パンドウイトコーポレーション日本支社
〒108-0075 東京都港区港南 2-13-31 品川 NSS ビル
2021年3月25日
PJ21-022

LJSL11-Y3-1, LJSL15-Y3-0.5 セルフラミネートラベルの仕様変更のお知らせ

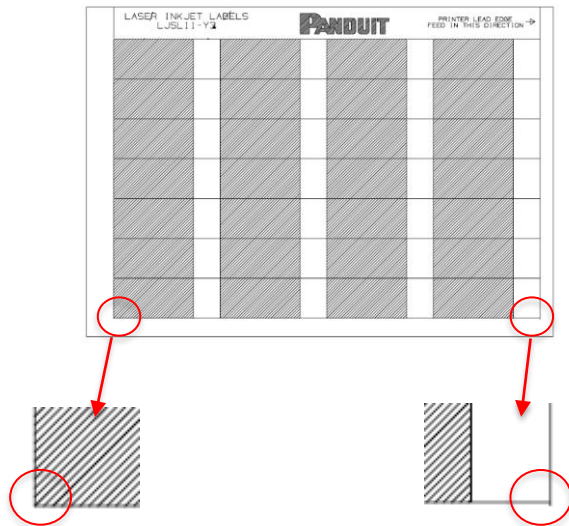
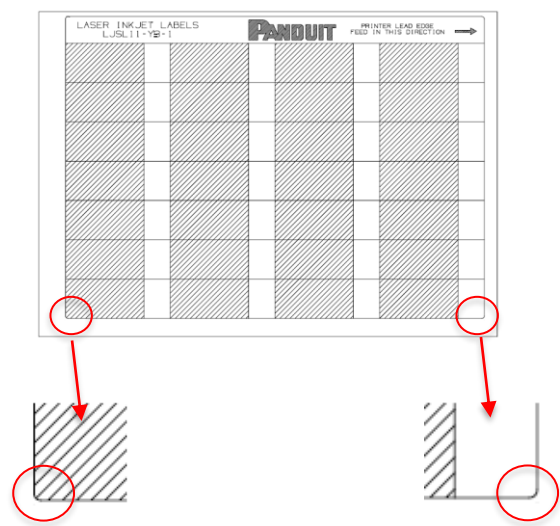
変更内容： シート最下段、2隅のラベル角のカットデザインの変更

旧カットデザイン：四角

新カットデザイン：丸
